# INFORME DE AUDITORIA AMBIENTAL

CREMAF: Contrato básico 05/07/2022,  
Modificación y Ampliación 23/08/2023.

**Tipo de auditoría** Cierre parcial, Ruta 5 tramo 69K000 – 90K630.

**Doble Vía Ruta 5. Alcance obra vial, tramo 69K000 – 90K630.**

Foto 12.2-10, P03. Obrador Consorcio, pañol ordenado, pero con bidones de combustible fuera de sector envallado

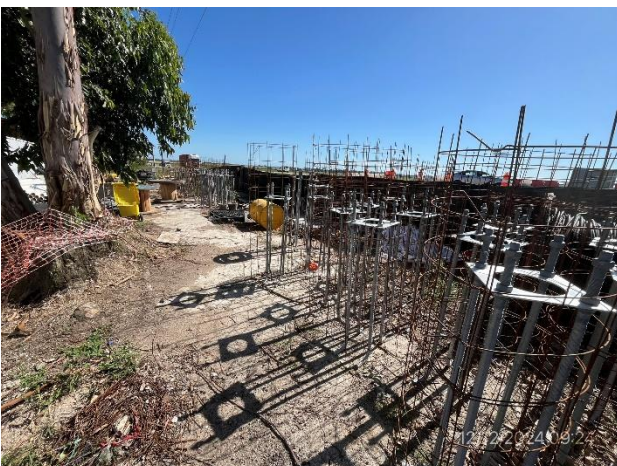
En la zona del pañol, las condiciones de orden y limpieza eran adecuadas. No obstante, se alojaban botellas con lubricantes fuera del sector envallado o algún otro tipo de contención. Se retoma este comentario en el apartado 7.3.

Ref.	Descripción	Requisito
06	En el pañol de Consorcio hay botellas con lubricantes alojadas fuera de los sectores envallados previstos por el PGA.	Apartado 3.5.1 del PGA
<b>Evidencia:</b> Foto 12.2-10		<b>Código del hallazgo: PEL - 6</b>
